**CONTRIBUTION A L'ENQUÊTE PUBLIQUE CONCERNANT LE PROJET DE
PLAN LOCAL D'URBANISME INTERCOMMUNAL (PLUi) DE LA
COMMUNAUTE DE COMMUNES SUD COTE CHALONNAISE (71)**

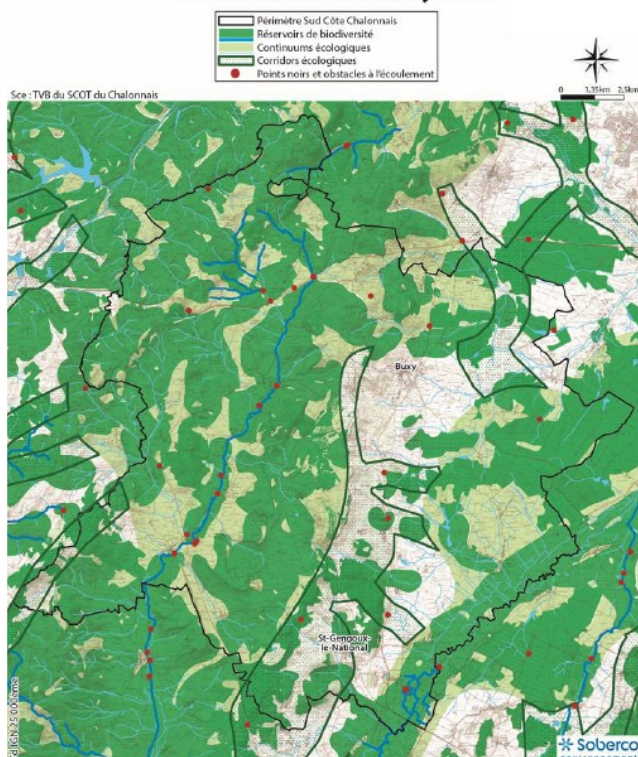
Pour justifier ces choix, le PLUi s'appuie sur un diagnostic trop ancien, dont les analyses s'arrêtent en 2015. Les dernières tendances disponibles en 2018 et 2019 montrent au contraire que la courbe démographique, d'abord plane et désormais en baisse, ne justifie absolument pas un tel besoin en nouveaux terrains à bâtir. Cette erreur manifeste d'appréciation semble avoir conduit ensuite à surestimer les besoins. Le PLUi justifie également ses choix en s'appuyant sur les objectifs de production de logements du SCoT du Chalonnois, qui s'imposeraient à lui. Cette interprétation n'est pas justifiée et juridiquement inexacte, car ces objectifs du SCoT ne sauraient s'imposer : justement parce que ce sont des objectifs ! Le SCoT ne saurait contraindre un PLUi à construire plus que nécessaire. Cette argumentation proprement ubuesque sur le plan de la hiérarchie des normes en urbanisme ne fait au fond que confirmer l'inadaptation du projet du SCoT seulement 2 ans après son adoption...

Cette surestimation flagrante des besoins conduit le PLUi à prévoir une surconsommation des espaces naturels et agricoles.

Il est indispensable que le projet de PLUi réévalue sérieusement ses besoins fonciers et les mette en cohérence avec le modèle de développement territorial durable qu'il défend dans son PADD. Il en va tant de sa crédibilité que de sa durabilité face aux dispositions très claires de la législation.

TRAME VERTE ET BLEUE : Synthèse

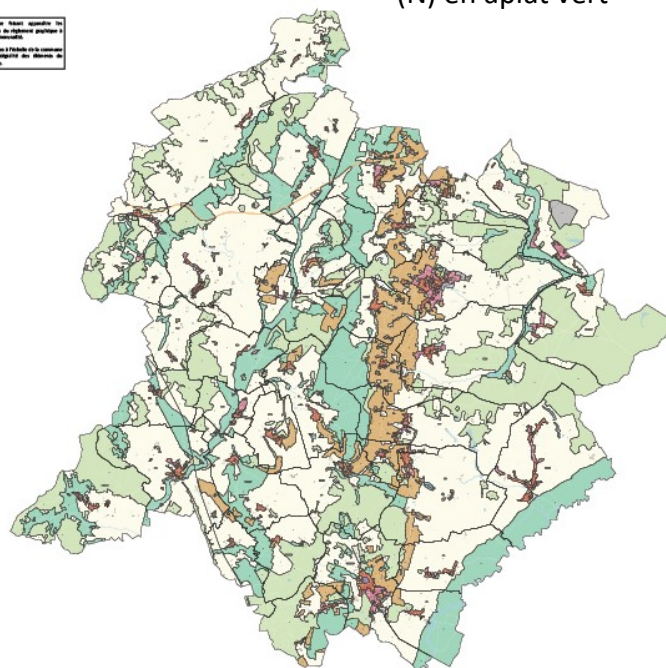
La comparaison entre la carte bilan de la trame verte et bleue (p56 de l'état initial) et son résultat en matière de zonage est de ce point de vue éloquente :

On peut constater que les réservoirs de biodiversité ainsi que les principaux corridors écologiques n'ont trouvé qu'une transcription finalement ténue au niveau du zonage réglementaire. Les zones N restent cantonnées aux fonds de vallées et sommets de côtes, et les traversantes entre les deux ne sont pas assurées. Ce constat se retrouve également à l'échelle des zones urbaines des villages, qui hormis quelques maigres espaces de jardins (Uj) et de parcs (Np) disséminés ici où là, voient les corridors écologiques et les préservations des cours d'eau s'arrêter à leurs portes.
